ALCALDÍA MAYOR DE BOGOTÁ D.C. Fondo Prevención y Atención Emergencias	CONCEPTO TÉCNICO SOBRE NECESIDAD DE ESTUDIOS DETALLADOS DE AMENAZA Y RIESGO POR FENOMENOS DE REMOCIÓN EN MASA DENTRO DEL TRÁMITE DE LICENCIA URBANÍSTICA	Código:	GPR-FT-10
		Versión:	04
		Fecha de revisión:	21/06/2011

1.1 CONCEPTO TÉCNICO No.	CT-7559
1.2 ÁREA:	Análisis y Mitigación de Riesgos
1.3 COORDINACIÓN:	Estudios y Conceptos Técnicos
1.4 REFERENCIA CRUZADA RADICADO FOPAE:	2014ER14419
1.5 RESPUESTA OFICIAL No.	RO-72210

2.1 SOLICITANTE:	CURADURÍA URBANA No 2 /ARQ GERMAN MORENO G
2.2 PROYECTO:	Calle 73 Sur No 16 C 05
2.3 LOCALIDAD:	19. Ciudad Bolívar
2.4 UPZ:	68. El Tesoro
2.5 BARRIO O SECTOR CATASTRAL:	Sotavento Legalizado
2.6 DIRECCIÓN:	Calle 73 Sur No 16 C 05 (*)
2.7 CHIP:	AAA0025MJYX (*)
2.8 MANZANA CATASTRAL:	55
2.9 PREDIO CATASTRAL:	01
2.10 ÁREA (Ha):	0.0065 (*)
2.11 FECHA DE VISITA: FECHA DE EMISIÓN:	Julio 31 de 2014 Agosto 11 de 2014

Figura 1. Localización general del proyecto ubicado en la Calle 73 Sur No 16 C 05, de la Localidad de Ciudad Bolívar en el Plano Normativo de Amenaza por Remoción en Masa del POT (Decreto 190 de 2004), el cual se encuentra en amenaza BAJA

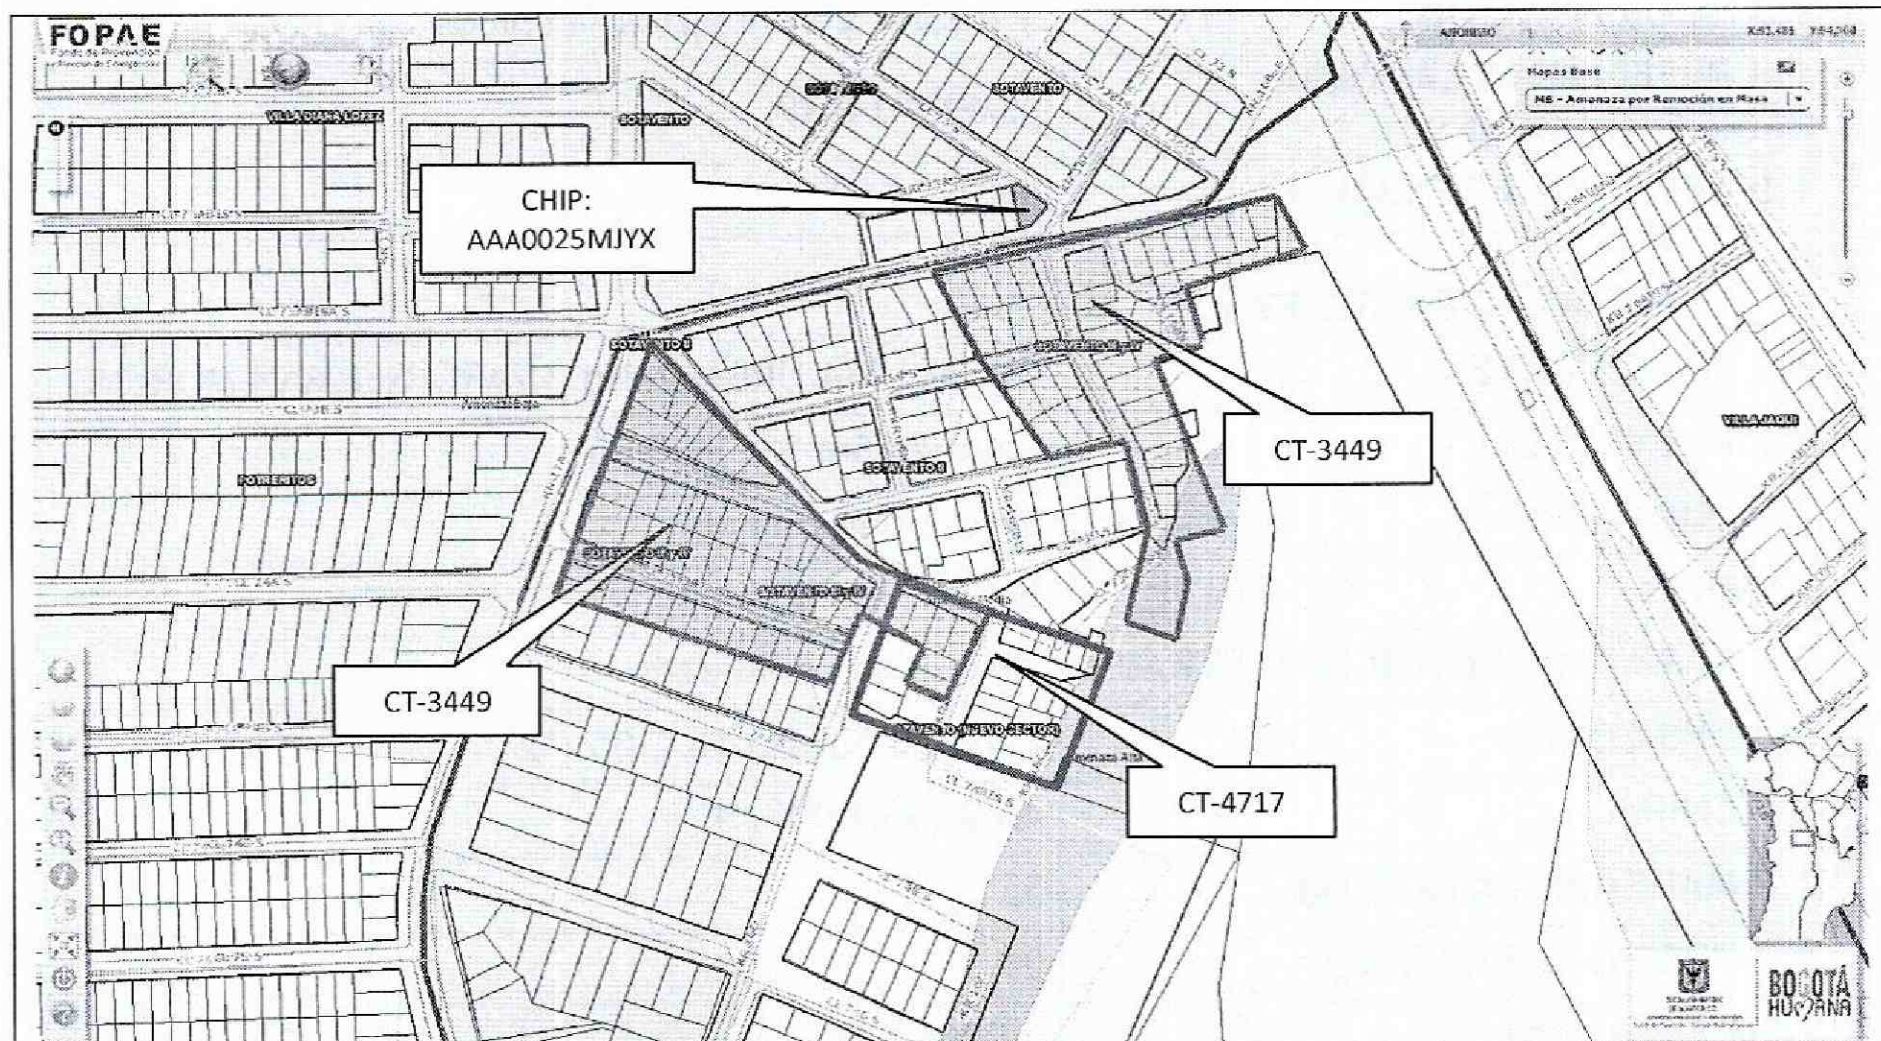
Conforme con el plano normativo de "Amenaza por Remoción en Masa" del Plan de Ordenamiento Territorial de Bogotá - POT, el sector del proyecto ubicado en la Calle 73 Sur No 16 C 05 de la Localidad de Ciudad Bolívar, se encuentra en una zona de AMENAZA BAJA por procesos de remoción en masa (Figura 1).
